Nouveau théâtre en ville de Neuchâtel NE

Conclusions et recommandations du jury

8^e prix: Mario Campi, Franco Pessina, Lugano; collaborateurs: K. Möllfors, B. Graf, O. Strässle

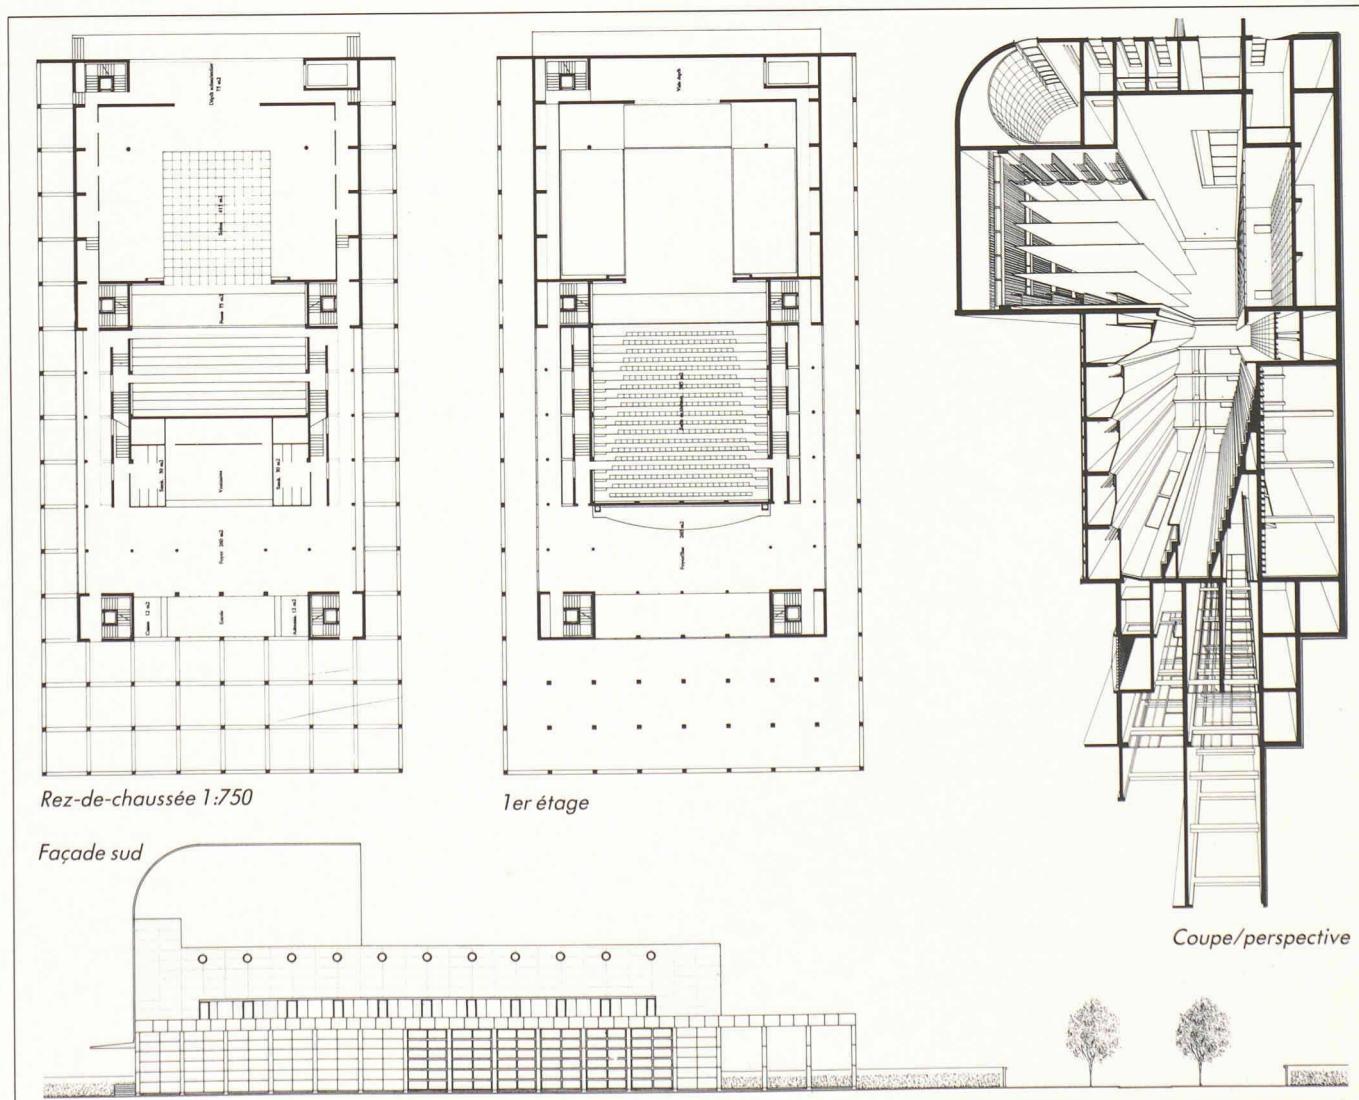
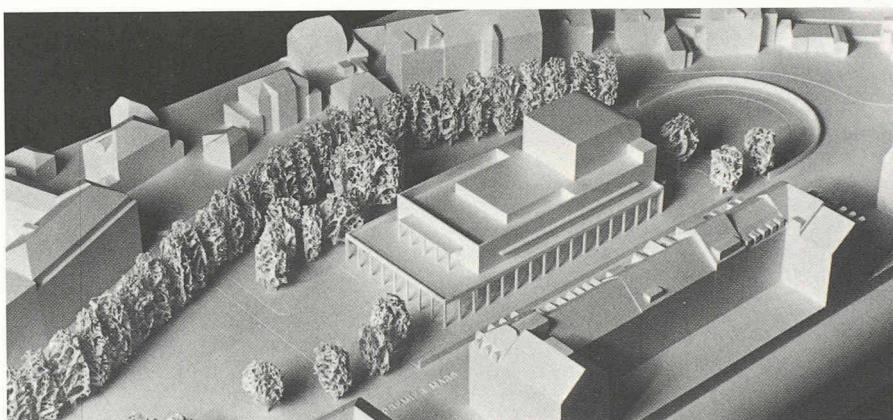
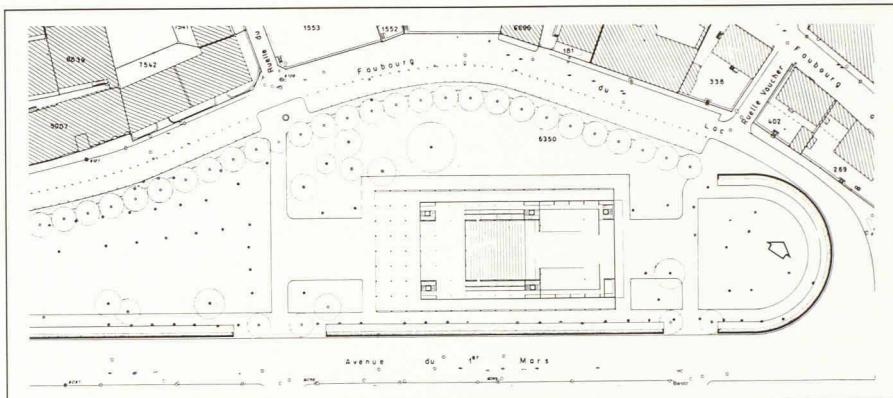
Ce projet propose une modification complète du parc; il définit la limite de l'avenue du 1er Mars par la construction d'un mur et l'aménagement d'un parcours. La limite de l'ancien rivage est soulignée par une rangée d'arbres. Par son implantation et sa volumétrie, l'édifice est rattaché au bâti du XIX^e siècle. Si cette démarche est traitée avec logique, on peut regretter que l'élément parc perde son identité comme élément tampon entre les deux tissus. Le traitement de la partie est du parc, malgré sa précision géométrique, n'a pas de sens, ni de contenu. L'expression volumétrique est sobre et élégante. Un grand espace extérieur couvert forme la zone d'entrée et se poursuit sur les côtés longitudinaux du bâtiment, donnant ainsi à l'ensemble une grande cohérence. Le système porteur est simple et logique. Le rapport scène/salle est assez bon, mais la pente des gradins est insuffisante et l'arrière-scène peu généreux. La liaison de la scène avec le foyer et les loges laisse à désirer.

La salle ne pose pas de problèmes particuliers. Toutefois, la forme linéaire des parois latérales dans leur partie inférieure, ne favorise pas la diffusion des sons sur la zone d'écoute. La ligne choisie pour le plafond suspendu n'est pas idéale. L'atelier-studio risque d'interférer acoustiquement avec la salle. La situation choisie pour le restaurant n'est pas des meilleures. La salle et l'atelier-studio sont bien protégés des immissions sonores extérieures. Ce projet présente des qualités acoustiques.

1^{er} achat: Patrick Mestelan, Bernard Gachet, Lausanne : collaborateurs : S. Müller, M.-P. Zufferey

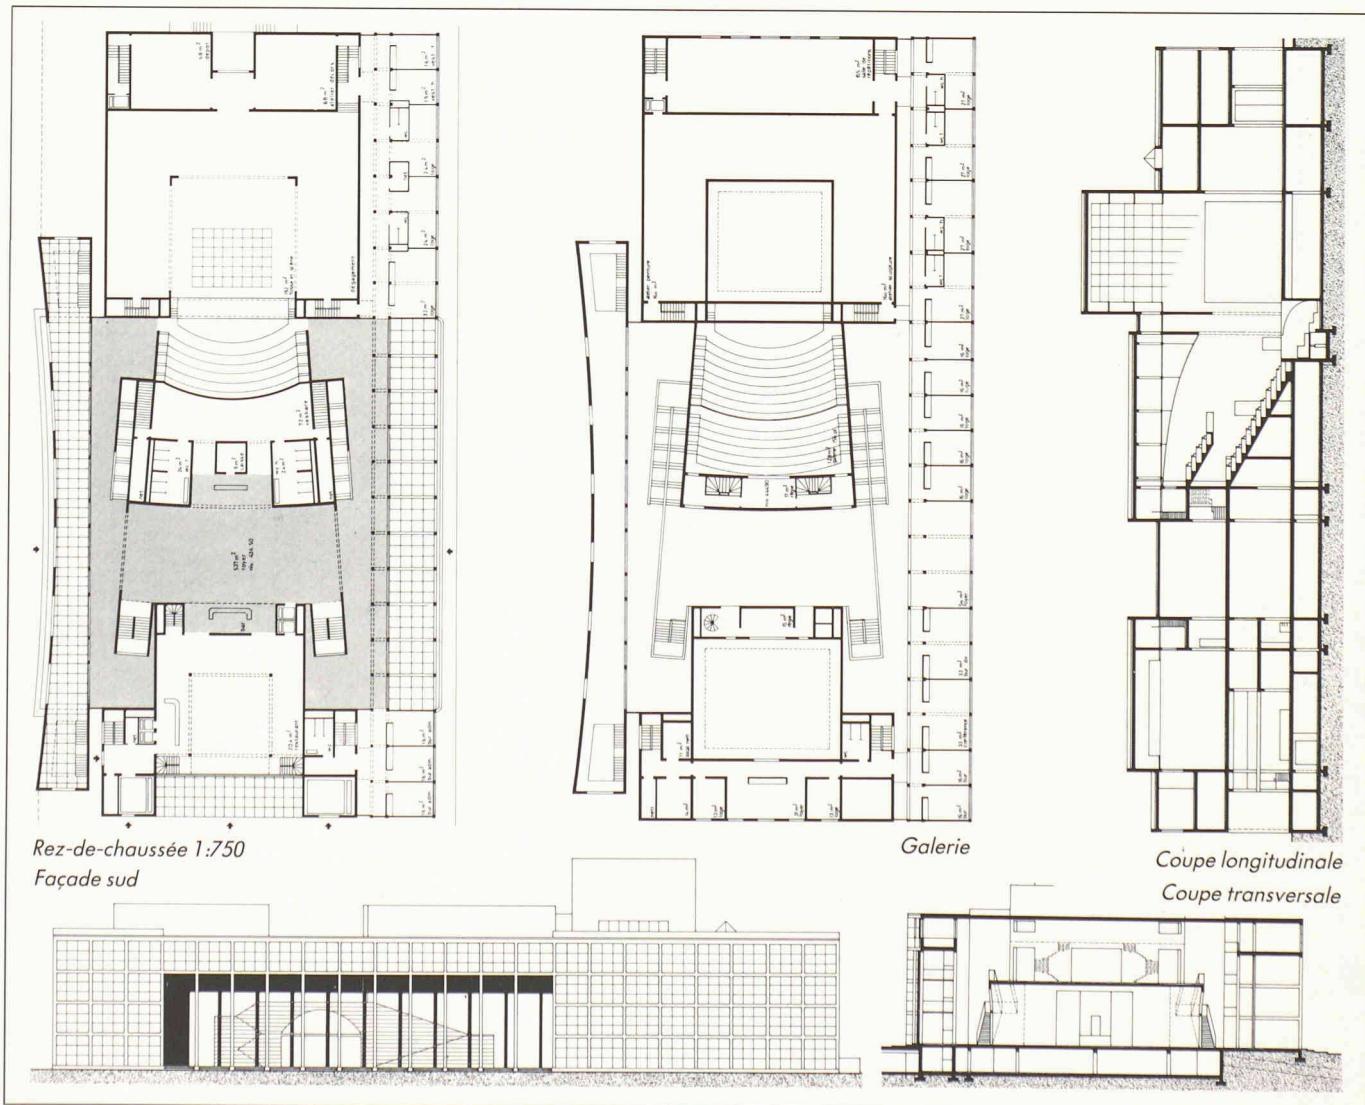
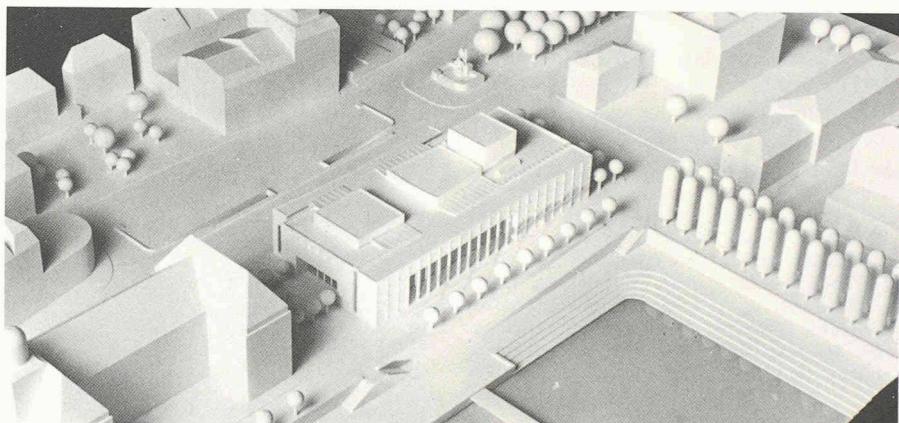
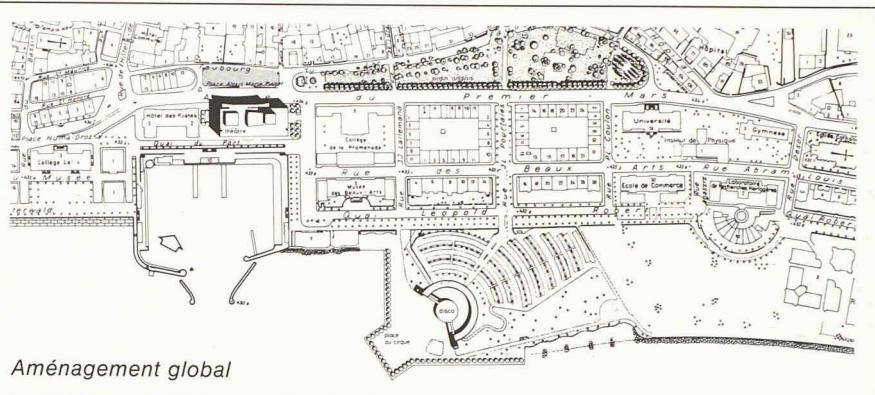
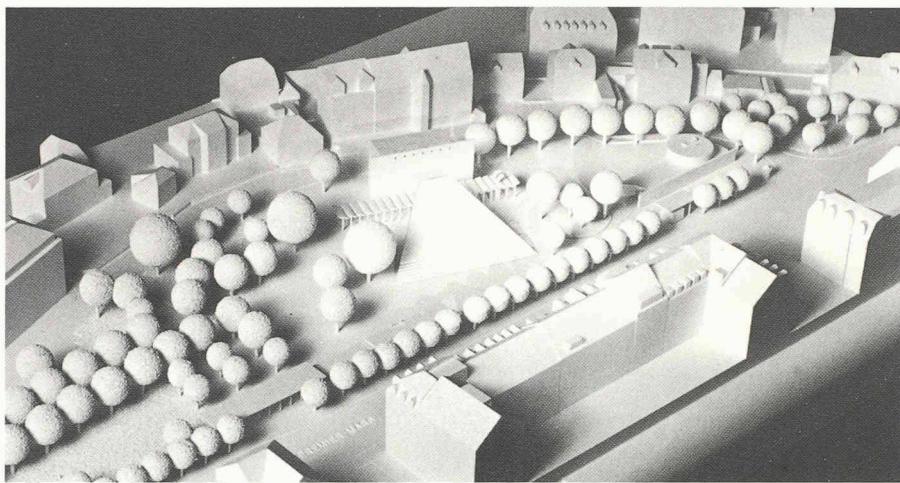
Le concurrent propose le maintien du Jardin anglais dans une intégrité qu'il n'a jamais connue. Dans cette logique, la Rotonde est démolie, un pavillon de petite dimension est construit. Au plan urbanistique, la proposition de construire à la Place du port est intéressante : le comblement de ce «trou urbain» entre dans la logique du tissu du XIX^e siècle. Tout en reconnaissant la grande qualité de cette proposition architecturale, on peut se demander si sa volumétrie trouve son juste rapport avec l'environnement bâti et si cet endroit est bien la place pour un théâtre : d'autres fonctions, plus ouvertes, plus en rapport avec le lac, permettraient une volumétrie différente, plus malléable, plus transparente aussi. Quoi qu'il en soit, le projet n'a pas convaincu le jury ; d'autres concurrents ont prouvé qu'il était possible d'instaurer un dialogue réussi entre un théâtre et le Jardin anglais. Il n'en reste pas moins que le projet est cohérent et bien étudié.

En plan, la salle est convenable, en principe. Cependant, ses parois latérales non structurées ne favorisent pas suffisamment les réflexions sonores diffuses. Le plafond suspendu donne lieu à des focalisations indésirées. Très favorable acoustiquement est l'emplacement relatif des différents locaux. Avec quelques corrections mineures ce projet pourrait pleinement satisfaire.

Léo Cuche, Romano Longaretti, Neuchâtel; collaborateur: K. Neuerburg

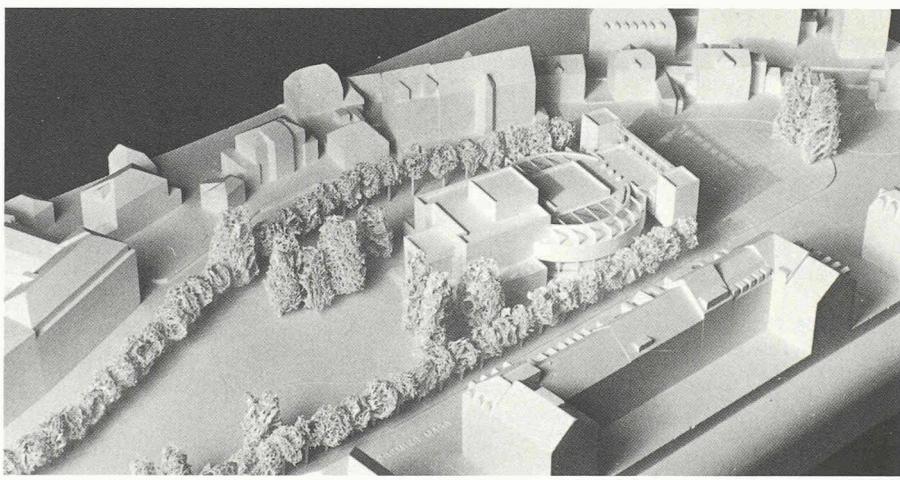
Il s'agit d'un projet enterré en grande partie, dont les volumes émergés sont réduits au minimum et donnent l'image de «l'essence théâtrale» (mur-plan incliné, esplanade). Il est regrettable que les parties enterrées n'influencent en rien le traitement du sol supérieur, au niveau du parc. Si l'entrée principale est heureusement située, le parcours du spectateur qui «descend» au théâtre est spatialement peu intéressant. Après la rigueur des formes émergées, l'espace intérieur est mal maîtrisé.

Alain Meystre, Neuchâtel; collaborateurs: H. Zand, P.-M. Petrig

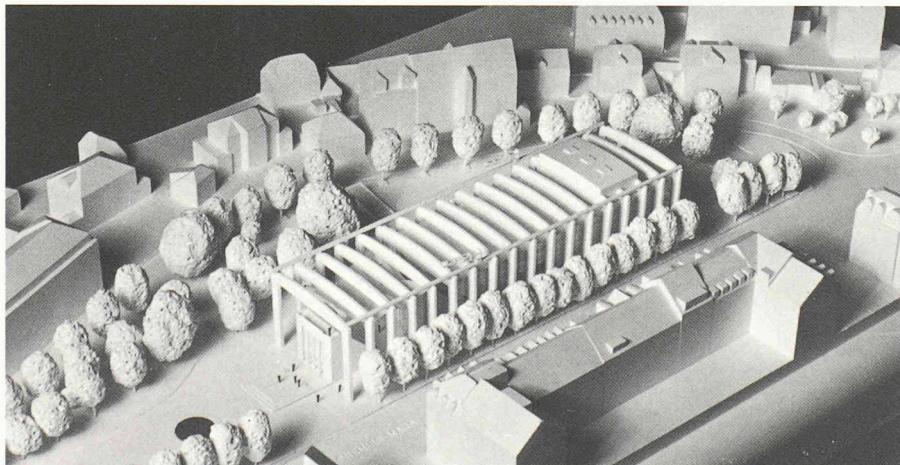
L'auteur du projet tente de former une «place du théâtre» nouvelle au croisement de l'avenue du 1er Mars et du Faubourg du Lac et d'y situer l'entrée principale du théâtre. Ce faisant, le théâtre tourne le dos à la ville et les limites de la place d'entrée sont insuffisamment définies. Cependant, l'orientation du restaurant constitue un rapport intéressant au parc. L'organisation générale des volumes est claire et bien maîtrisée. Le fonctionnement des locaux annexes à la scène pose des problèmes. Les espaces extérieurs latéraux ont un caractère résiduel. La pente de la salle est insuffisante.

R. + P. Studer, Neuchâtel; collaborateurs: R. Hess, M. Degen, D. Gobbo, R. Oechslin, D. de Tomi, A. Robert, L. Giangreco, G. Rosenao

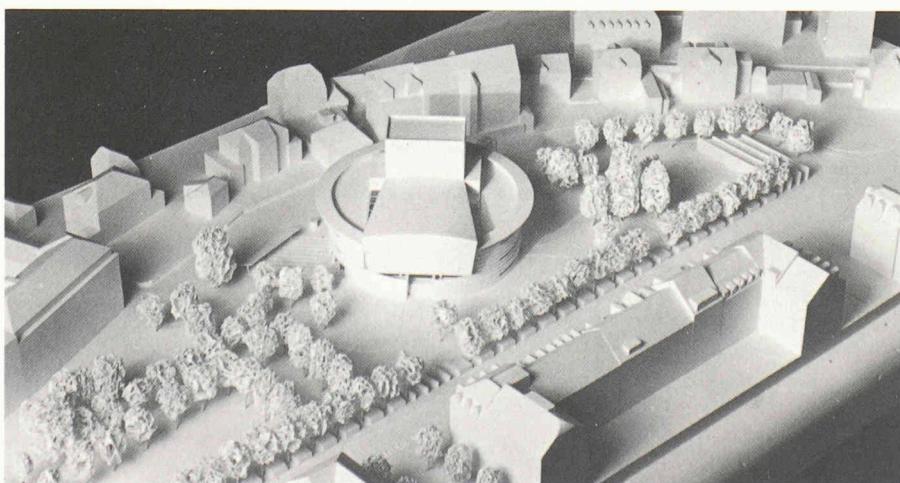
L'auteur propose de transformer le Jardin anglais en un espace important minéral, dont les surfaces plantées latérales deviennent résiduelles. L'axe volontaire à travers le parc est étranger à l'esprit du lieu. La construction proposée, située face à un des bâtiments de l'avenue du 1er Mars, est composée essentiellement d'un système porteur extérieur en béton, monumental et puissant. Le caractère du bâtiment est moins celui d'un théâtre, même si le rapport scène-salle est satisfaisant; il est davantage celui d'un centre culturel ou d'exposition. L'étude technique poussée dévoile un louable souci du détail.
